臺中市新建工程處會勘紀錄表

「溫寮溪旁(甲后路至經國路)聯絡道路新闢工程」

大榕樹第二次斷根之養根情形現勘簽到表

會勘照片

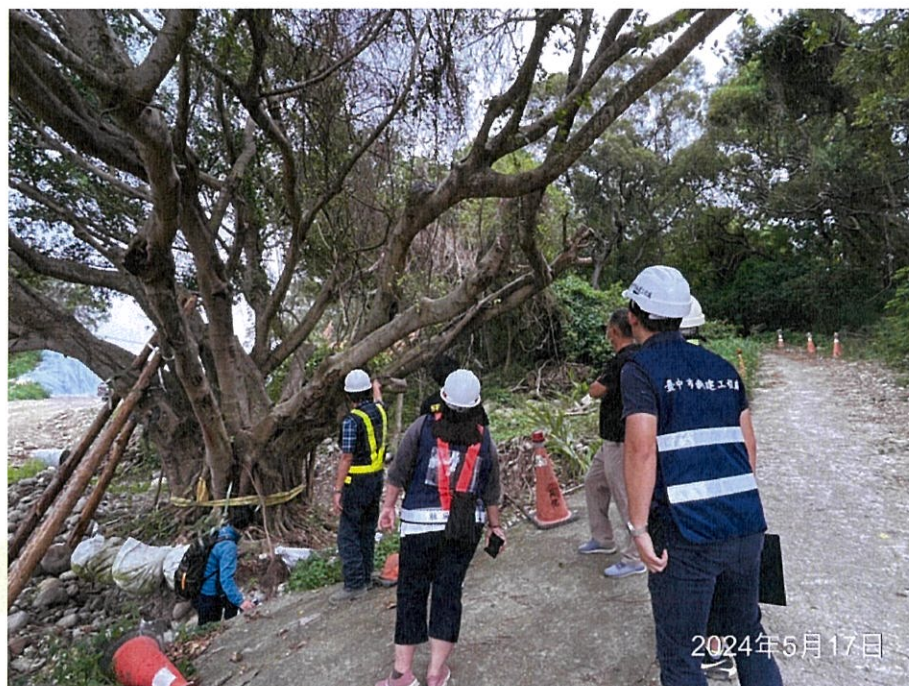
會勘事由	「溫寮溪旁(甲后路至經國路)聯絡道路新闢工程」大榕樹第二次斷根之養根情形現勘紀錄			
會勘時間	113 年 05 月 17 日(星期五)下午 2 時			
會勘地點	溫寮溪大榕樹旁			
主持	廖股長仁傑		記錄	廖仁傑
會勘人員	單位名稱	職稱	簽名	聯絡電話
	詳後附簽到表			
辦理會勘原因	請現場團隊針對目前大榕樹第一次斷根養護情形進行說明。			
會勘意見	大地心環境觀懷協會 1. 原則同意進行移植前枯枝修剪及樹冠縮小修剪，但關於樹冠縮小修剪，請謹守修掉枝葉量約整體枝葉量 1/4 之原則，請勿因機具限制或其他移植需求而進行過多修剪導致傷口過大過多而再造成樹勢衰減或增加病蟲害風險。 2. 請確切記錄修剪前、修剪過程及修剪後照片，以資比對，並上傳至此工程案生態檢核頁面。 3. 請於確認移植時間後儘速以電話通知，以利關心之民間團體人士參與。 內政部國土管理署中區都市基礎工程分署 請依民間團體意見及相關計畫規定執行，並確實督導施工團隊辦理生態檢核及樹木移植作業。 杜風工程服務股份有限公司 1. 請施工廠商移植前召開工具箱會議及危害告知。 2. 有關大榕樹上方有 6 萬 9 千伏中清~大甲線#25~#26 特高壓輸電線，因大榕樹移樹需進行吊車吊掛作業，為避免感電作業，請施工廠商提前告知施作廠商危害告知事項，另於移植前通知台灣電力股份有限公司台中供電區營運處到場監看。

1. 請施工廠商依 112 年 12 月 25 日大榕樹移植工法說明會議及相關規定進行修剪，一次修除枝葉不得超過原來之 1/4 為原則，並妥適處理剪修後枝幹傷口。
2. 請現場團隊確實記錄大榕樹樹冠修剪過程，提供修剪前、後成果照片，並於確認移植搬運日時通知本處及台灣電力股份有限公司台中供電區營運處到場監看。
